기 술 검 토 서

NO. 토질 및 기초 — 25

제 목: 북방2터널 종점부(서울)
안정대책 적정성 검토

강 원 건 설 사 업 소
춘 천 ~ 동 홍 천 기 술 자 문 단

[그림-2] 횡단면도 및 갱구보강도

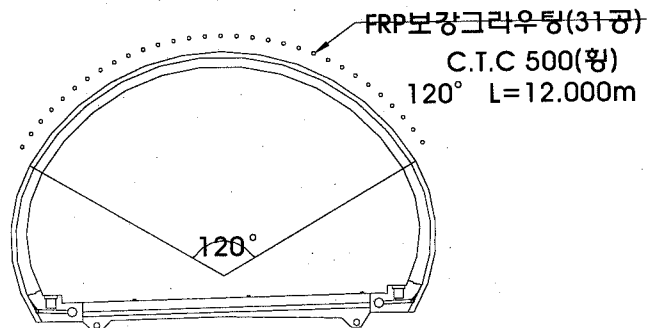
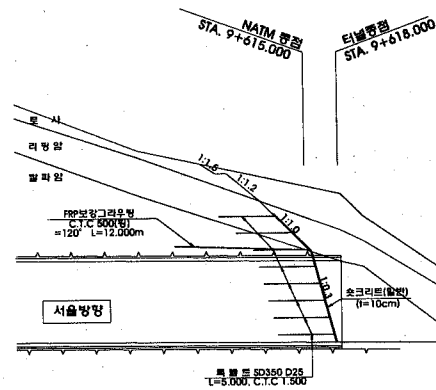
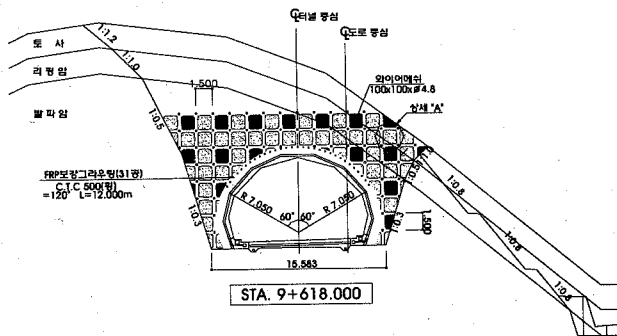
서울방향의 내측사면은 토피고가 6m 정도로 박층을 형성하고 있으며 노출된 암질도 불량한 상태로 좌·우측 측벽부는 일부 발파암이 노출되나 터널 중앙부, 어깨부 등은 파쇄연암 또는 풍화암(토)가 분포하고 있으며 지형여건상 편토압 발생이 우려됨.

[그림-3] 조건별 FRP그라우팅 보강영역

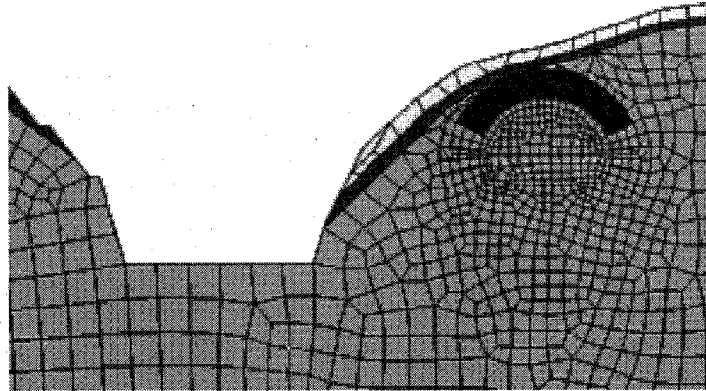
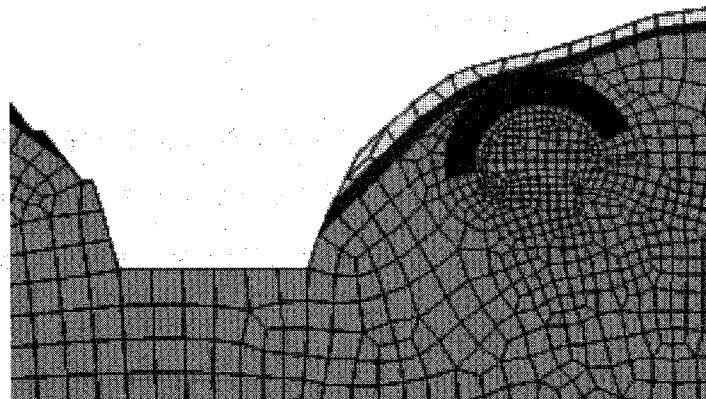
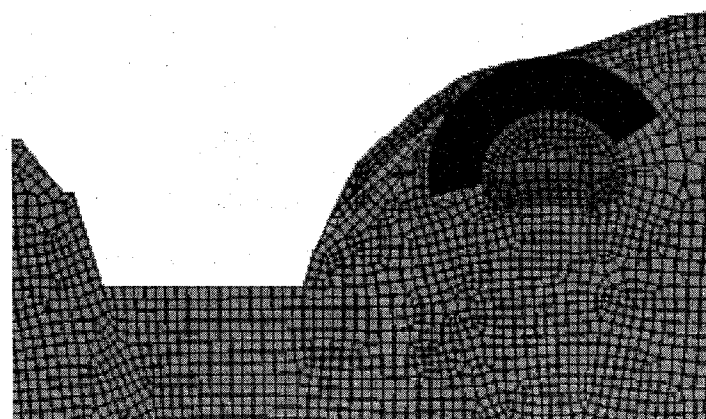
상기 해석결과에 의하면 지반강도정수, 모델링은 적절한 것으로 판단되며, 해석결과 3가지 경우 모두 부재력은 허용응력치 이내로 발생하며, 터널 변위는 미미하게 발생되므로 터널은 안정한 것으로 분석됨. 따라서 3가지 조건 모두 적용가능한 것으로 판단됨.

수치해석 결과는 3가지 조건 모두 안정하지만 수치해석은 지반의 다양한 조건(절리, 파쇄대, 단층대, 용수 등)을 충분히 고려할 수 없고, 불균질한 지반을 정확히 모델링하는 것은 한계가 있고, 예상치 못한 외력 등에 의한 불안정 요인이 상존하고 있으며, 북방2터널 종점부(서울방향)는 지형여건상 편토압이 예상되는 바 안전측으로 FRP보강그라우팅을 2단보강(좌90°, 우60°)을 적용하는 것이 적합한 것으로 판단됨. 또한 갱구부에 적용된 보강패턴(6-type)의 Rock Bolt는 저토피구간의 천공시 지반이완에 따른 불리한 요인 제공과 토층까지 일부 Rock Bolt가 시공되어 전면정착형의 Rock Bolt 본래의 기능 발휘가 저하되므로 기검토(용마(홍천) 제2005-0026호)내용과 같이 Rock Bolt를 삭제하고 FRP보강그라우팅에 의한 보강이 여건상 적합한 것으로 판단되며 내측으로 보강

- 4) 수치해석 결과는 3가지 조건 모두 안정하지만 수치해석은 지반의 다양한 조건(절리, 파쇄대, 단층대, 용수 등)을 충분히 고려할 수 없고, 불균질한 지반을 정확히 모델링하는 것은 한계가 있으며, 현 지형여건보다 더 좋은 북방1터널 시점측 양양방향 갱구부 굴착 시에도 편토압 등의 복합적인 요인에 의하여 터널 및 사면 안정성에 문제가 발생되었던 사례 등을 보아 저토피 구간에 편토압 발생 예상지역임을 감안하여 안전측(2단보강(좌90° , 우60°))으로 보강하는 것이 적합한 것으로 판단됨.

< 변 경 >

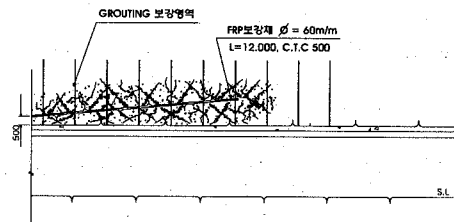
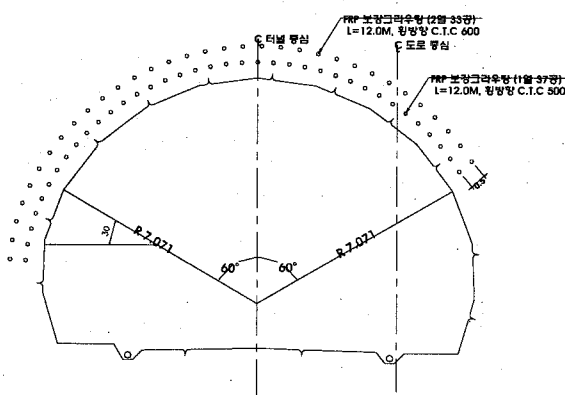
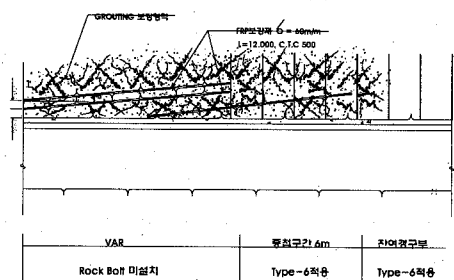
이 끝나는 마지막구간 6m단부쪽은 중복하여 Rock Bolt시공함이 타당한 것으로 판단됨.
북방2터널 종점부 서울방향과 양양방향의 NATM위치 차가 약 18m 정도인 점을 감안하
여 갱내보강은 FRP보강그라우팅을 18m 이상까지는 보강하는 것이 안전할 것으로 판
단되며 이후 구간은 막장면 및 계측결과를 면밀히 분석하여 추가보강여부를 결정함이
타당한 것으로 판단됨.

주) 내측부 보강은 FRP보강그라우팅(1열 37공)

L=12.0m, 횡방향 C.T.C 500
